Servizi Idrici

Oggetto: Parere Ufficio d'Ambito scoping – Variante Generale PGT – Comune di Caronno Pertusella

Agglomerato in comune di Caronno Pertusella

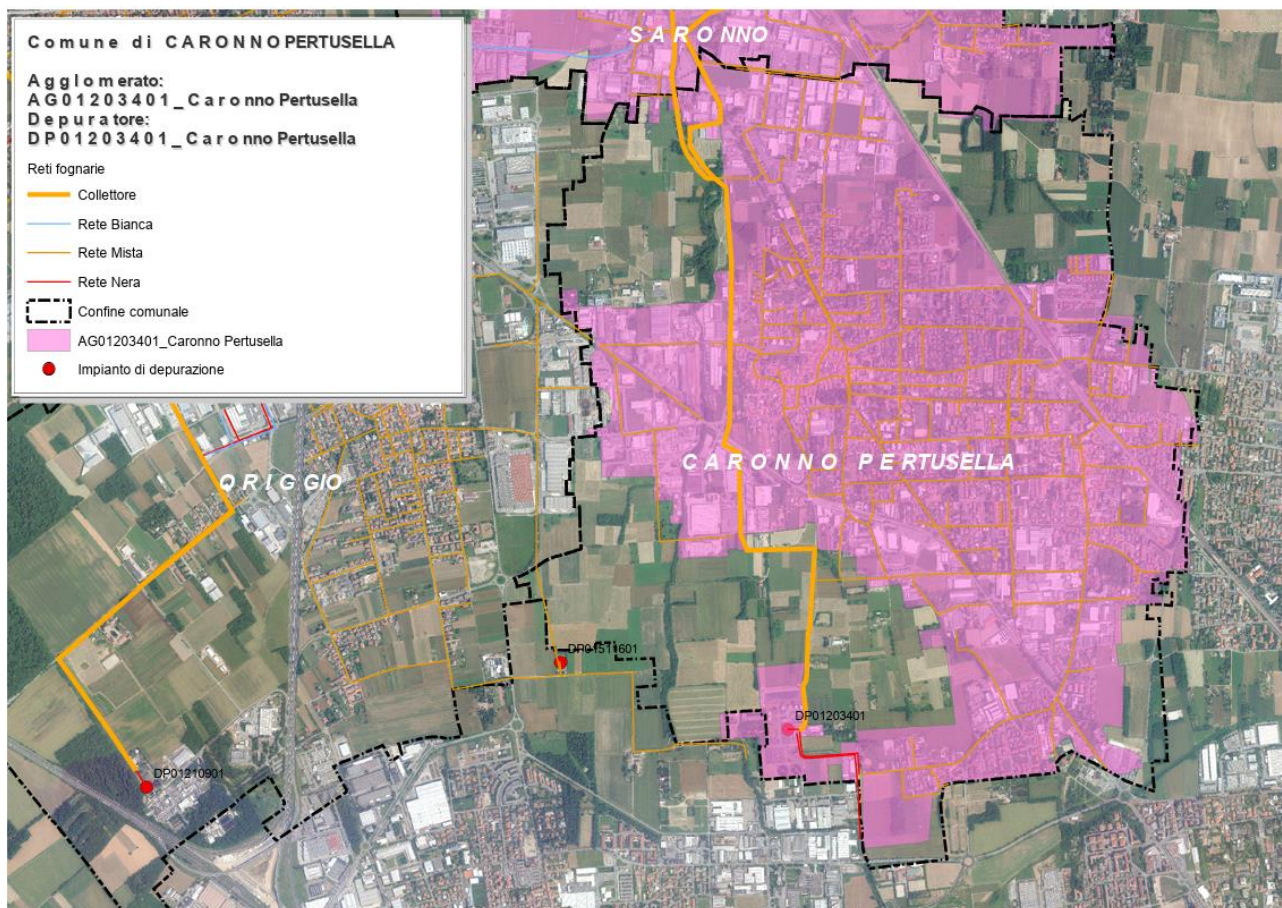
Il territorio del comune di Caronno Pertusella ricade all'interno dell'agglomerato AG01203401_Caronno Pertusella, servito dall'impianto DP01203401 Caronno Pertusella, con potenzialità massima di trattamento di 220.000 AE e 113.411 AE trattati.

L'impianto risulta avere sufficiente capacità residua per trattare ulteriori carichi.
